北陸電力株式会社

志賀原子力発電所原子炉施設保安規定変更認可申請書

志賀原子力発電所原子炉施設保安規定 変更前後比較表

図3-1 品質マネジメントシステム体系（主要プロセスマップ）

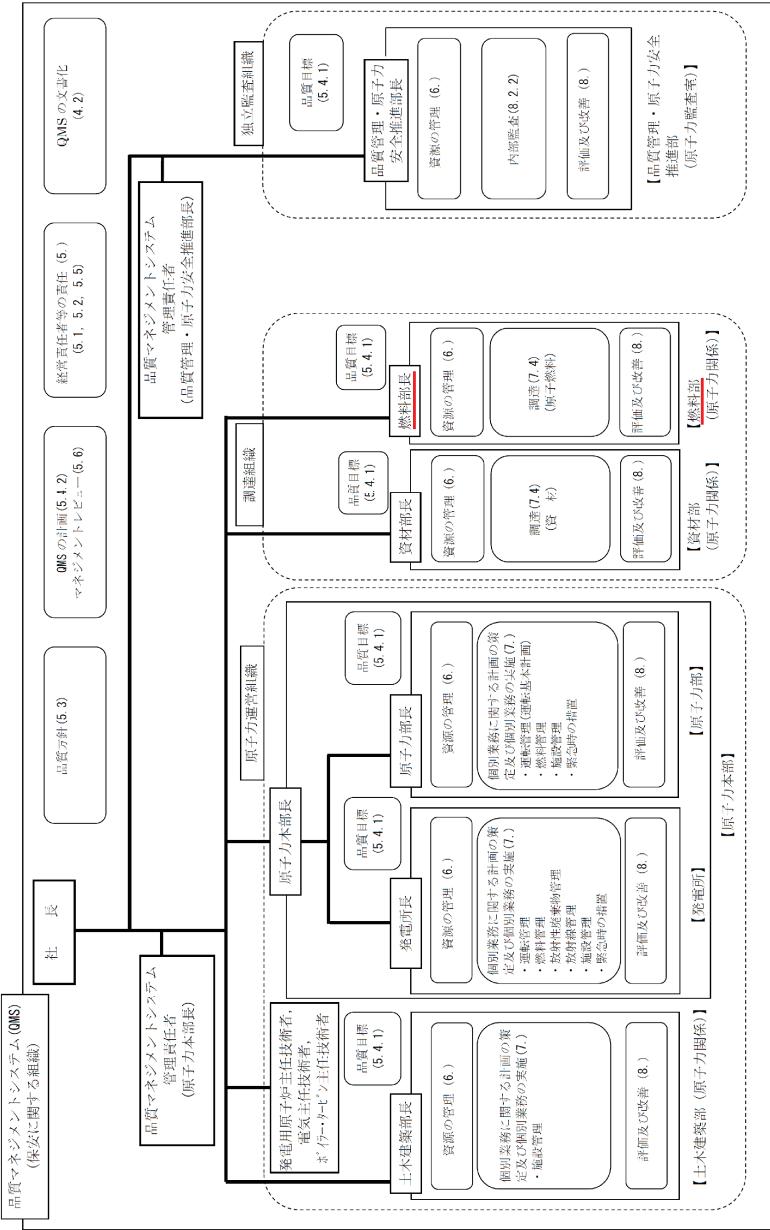
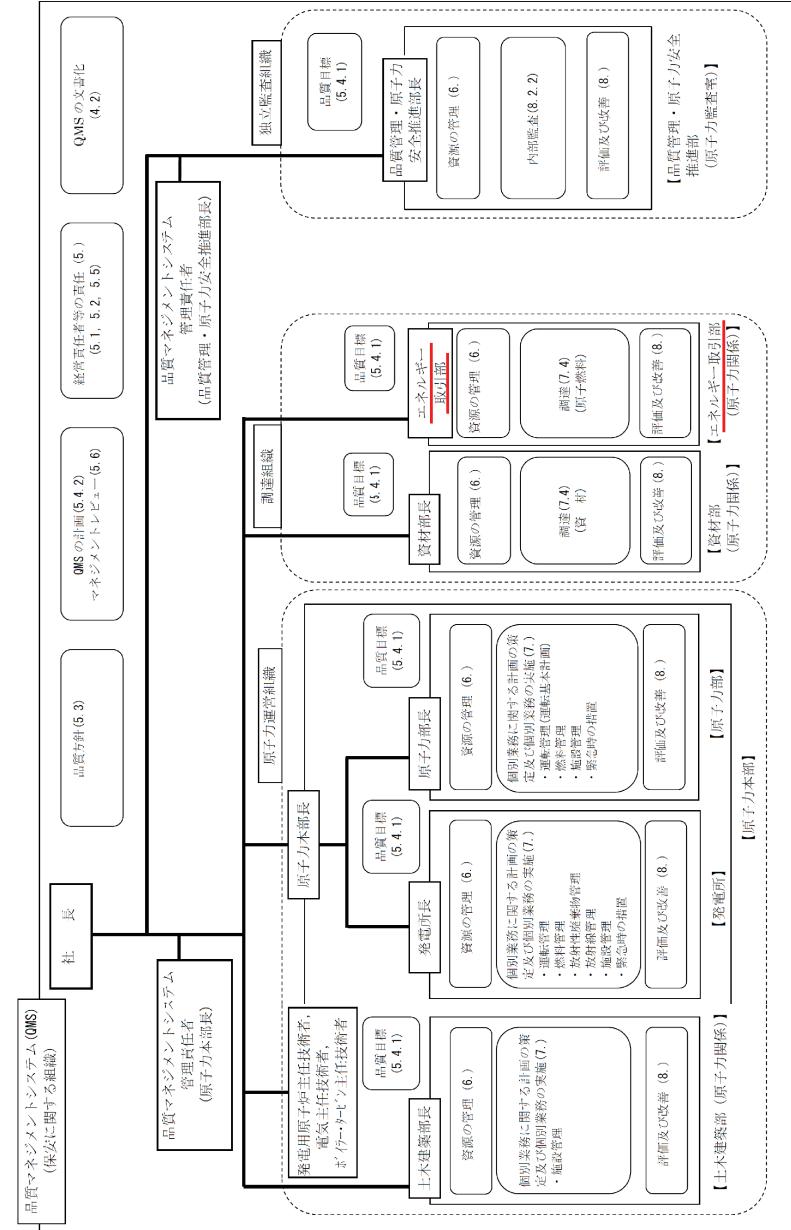
組織改正に 伴う変更
